SPOORWEGONDERDOORGANG N226 MAARSBERGEN

Verkeersveiligheidsaudit

Datum: 9 oktober 2019

| • Auditfase: | VVA1 – Voorlopig Ontwerp |

BIJLAGE 1 ONTWERPTEKENINGEN AUDIT

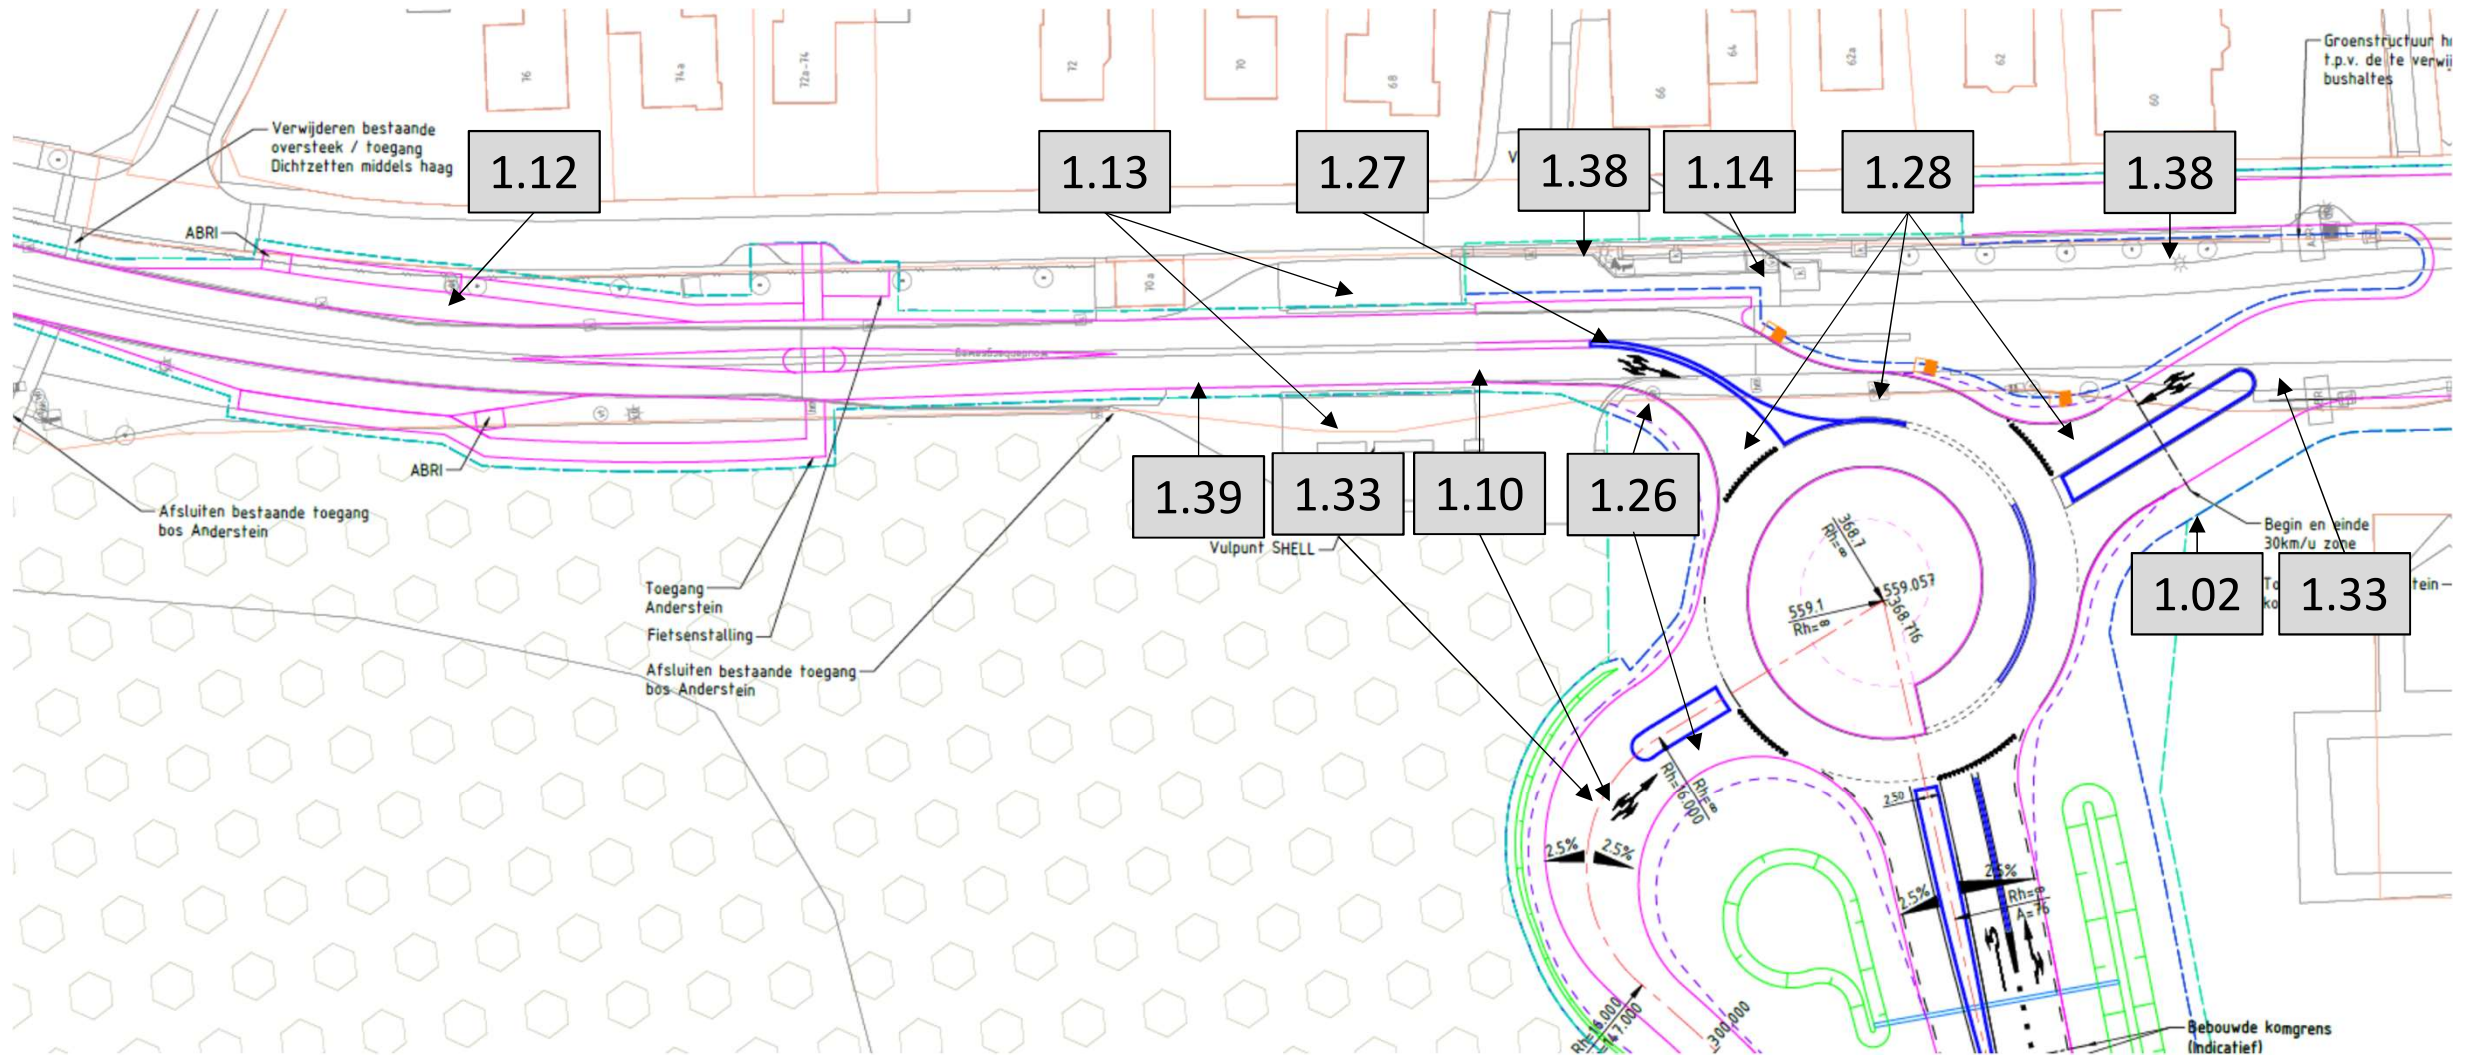
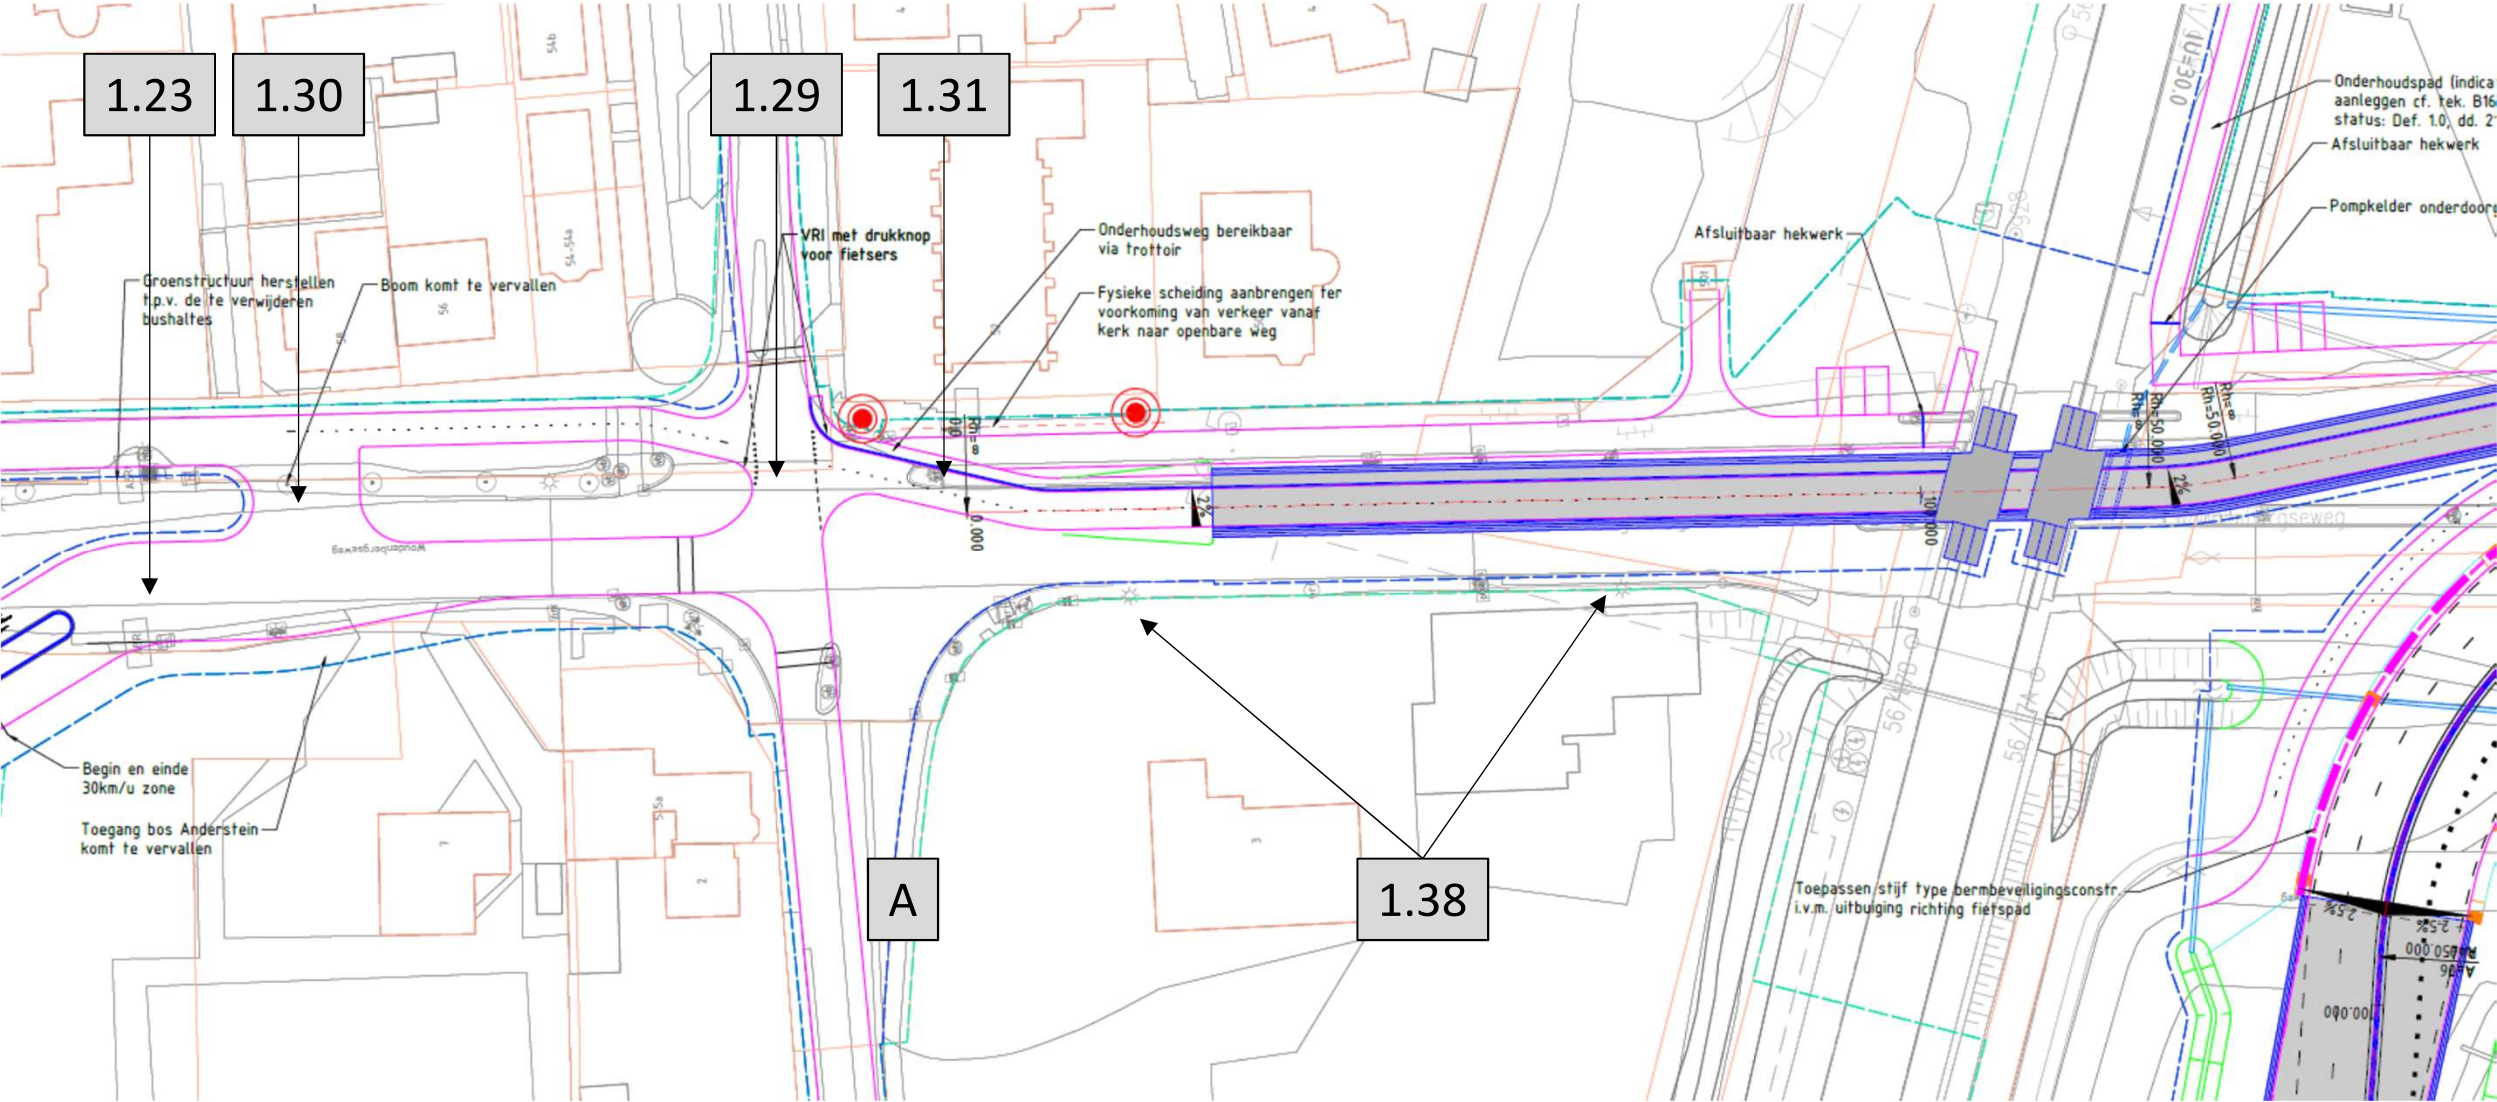
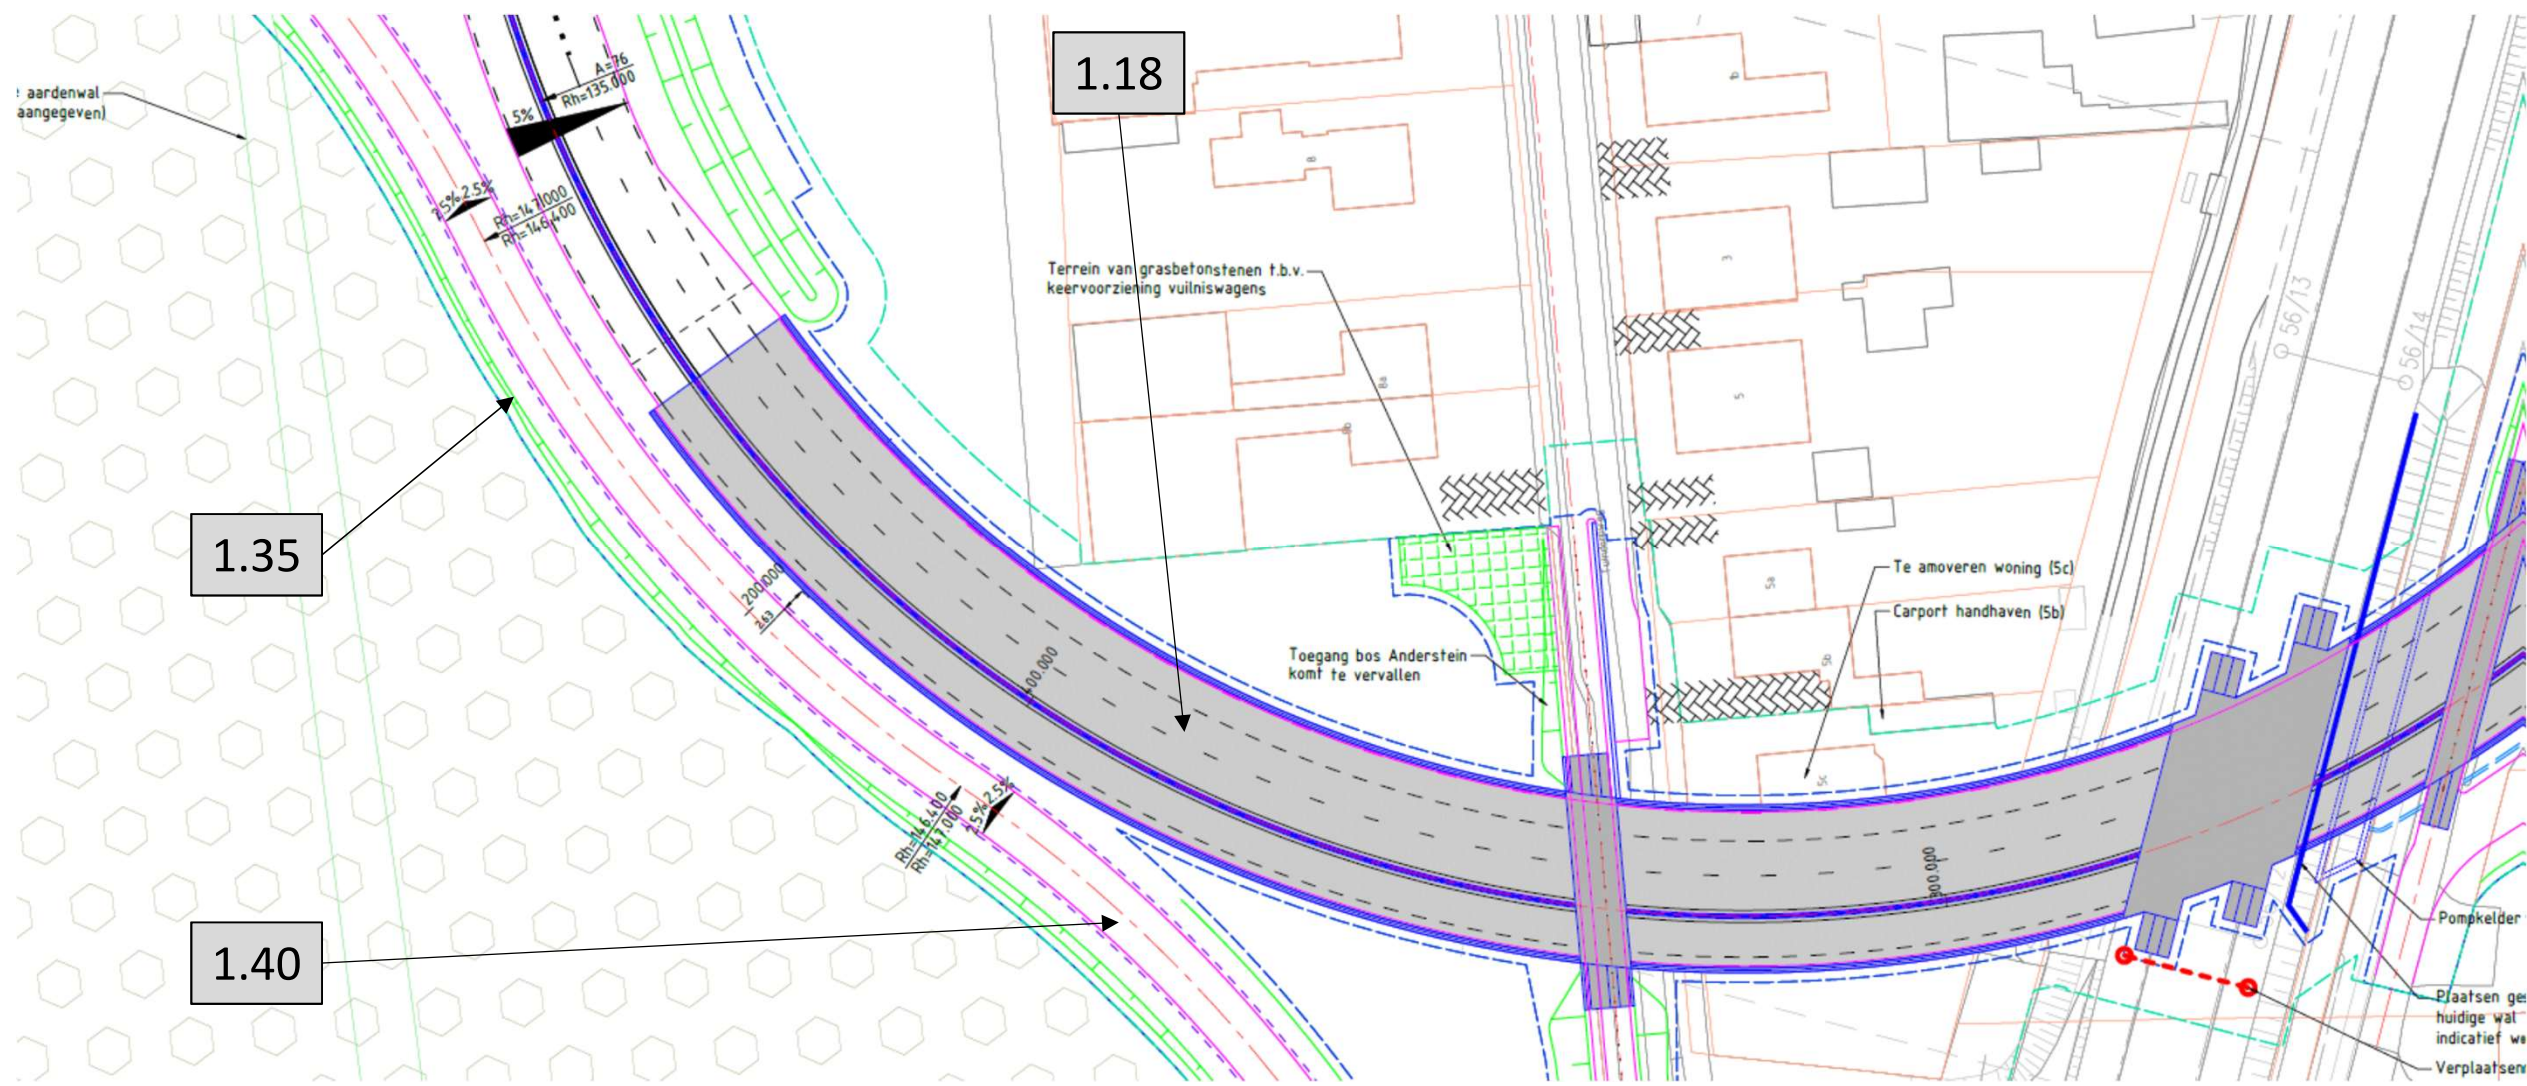
<i>Nummer</i>	<i>Beschrijving van het probleem</i>	<i>Oplossingsrichting</i>
1.01	De wegcategorie van de onderdoorgang is niet duidelijk. In de ontwerponderbouwing (§8.1) is aangegeven dat de ontwerpsnelheid van 60 km/u bedraagt. De opdrachtgever heeft ook aangegeven dat de maximumsnelheid 60 km/u bedraagt. De onderdoorgang heeft de functie (en de uitstraling) van een gebiedsontsluitingsweg buiten de bebouwde kom, waarbij een maximumsnelheid van 80 km/h gebruikelijk is. Hierdoor bestaat het risico dat de weggebruiker de maximumsnelheid gaat overschrijden.	Aanbevolen wordt om de wegcategorie, maximumsnelheid en de bijbehorende boogstralen met elkaar in overeenstemming te brengen.

<i>Nummer</i>	<i>Beschrijving van het probleem</i>	<i>Oplossingsrichting</i>
1.04	In het ontwerp zijn geen overgangsbogen opgenomen tussen de tunnelbak en de zuidelijke rotonde. Het risico bestaat dat er plotselinge stuurbewegingen plaatsvinden ter hoogte van de tangentialpunten, waardoor de macht over het stuur kan worden verloren of andere automobilisten een schrikreactie geven op plotselinge stuurbewegingen	Geadviseerd wordt om een overgangsboog toe te passen tussen deze tegenstelde bogen.
1.05	De bocht tussen de tunnelbak en de kluifrotonde heeft een negatieve verkanting en er is geen rekening gehouden met een	Aanbevolen wordt om de lengte die benodigd is voor de verkantingsovergang in

1.06	De Bosweg heeft een negatieve verkanting in combinatie met een boogstraal van 147m. Bij tegenverkanting in 60 km/u regime dient de boogstraal minimaal 200m te bedragen. Het risico bestaat dat het verkeer door de middelpuntvliedende kracht uit de bocht vliegt, waardoor ernstige ongevallen kunnen ontstaan. Zeker doordat de tunnelbak maar 3 meter vanaf de kant verharding van de bosweg is gelegen.	Aanbevolen wordt om de boogstraal te vergroten naar 200m of de verkanting aan te passen. Als de verkanting wordt aangepast naar +2,5% is kan de boogstraal van 147m gehandhaafd blijven.

1.08	De tunnelbak heeft een verkanting van 5%. Het risico bestaat dat het verkeer bij hevige regenval te maken krijgt met zijwaarts stromend water, waardoor aquaplaning kan optreden.	Dit is een aandachtspunt bij nadere uitwerking. Aanbevolen wordt om een afwateringssysteem toe te passen waar zijwaarts stromend water zoveel mogelijk wordt voorkomen, bijvoorbeeld door ook af te wateren in de middenberm.

1.11	In tabel 7.2 van het handboek wegontwerp (basiscriteria) is de benodigde rijzicht afstand weergegeven (voor regionale stroomwegen en gebiedsontsluitingswegen). Deze is gebaseerd op de tijd om het wegbeeld te kunnen overzien (waarnemen, interpreteren en anticiperen). Deze tijd is 8 seconden bij een snelheid van 50 of 60 km/u. De minimale rijzichtafstand voor een snelheid van 60 km/u bedraagt dus 135 meter. De zichtafstand is in de binnenbocht van de N226 richting de nieuwe rotonde bij benadering 75 meter. Het risico bestaat dat het verkeer niet voldoende tijd heeft om te anticiperen op het verloop van de weg of het weggedrag van andere verkeersdeelnemers (tegenliggers of stroomafwaarts op het wegvak), waardoor onvoorspelbaar weggedrag of aanrijdingen (kopstaart of frontaal) kunnen ontstaan.	Geadviseerd wordt om het rijzicht te vergroten of de situatie aan te passen zodat het rijzicht van 135 meter voldoet. Bijvoorbeeld door het vergroten van de boogstraal, het toepassen van een voldoende brede zichtstrook of een snelheidsverlaging.

<i>Nummer</i>	<i>Beschrijving van het probleem</i>	<i>Oplossingsrichting</i>
1.15	Er is sprake van een samenhangende boog; een combinatie van verticaal en horizontaal alignement. Hiervoor is een aantal regels, welke zijn opgenomen in paragraaf 7.4.9 van het HWO Basiscriteria. Wanneer de minimale maatvoeringen van de horizontale en verticale boogstralen worden toegepast kan dit tot gevaarlijke situaties leiden. Het risico bestaat dat de horizontale boog krappert wordt ingeschat dan deze in werkelijkheid is.	Geadviseerd wordt om de verticale boogstraal van de top en voetbogen te vergroten naar een minimale maatvoering van 1320m (=1100m + 20%).

1.20	Het (brom)fietsviaduct Engweg heeft een breedte van 3.00 meter. Het (brom)fietspad op het brugdek moet een breedte hebben van de fietspadbreedte van het toeleidend fietspad + 2 keer een obstakelafstand van 0.325 meter, met een minimumbreedte van 3.50 meter (zie ook voorzieningenblad V52 van de ontwerpwijzer fietsverkeer). Daarnaast is de obstakelafstand tot het hekwerk niet voldoende. In de ontwerpwijzer fietsverkeer is aangegeven dat de minimale obstakelvrije afstand 0.50 meter moet zijn. De obstakelafstand tot het hekwerk is hier minder dan 0.50 meter. Door de realisatie van een te smalle (brom)fietsbrug en een te kleine obstakelafstand is het risico aanwezig op aanrijdingen met de brugleuningen en wordt het risico op frontale aanrijdingen met tegenliggers vergroot.	Aanbevolen wordt om het toeleidend (brom)fietspad en de fietsbrug 3.50 meter breed te maken en de obstakelafstand tot de brugleuning te vergroten tot minimaal 0.50m.

1.26	De boogstralen bij de noordelijke rotonde en de kluifrotonde zijn onvoldoende groot. De randverharding t.b.v. bochtverbreding is daarom bij de noordelijke rotonde erg breed. Personenauto's hebben daardoor veel ruimte. Het risico bestaat dat er hard gereden wordt door deze verkeersdeelnemers.	Geadviseerd wordt om te bekijken of de aansluithoeken op de rotonde aangepast kunnen worden zodat er minder grote randverhardingen nodig zijn. Daarnaast wordt geadviseerd om de bochtstraal van de bocht in de Bosweg en de bocht tussen de kluifrotonde en de tunnelbak te vergroten. Deze boogstraal moet ca. 135 meter zijn bij een verkanting
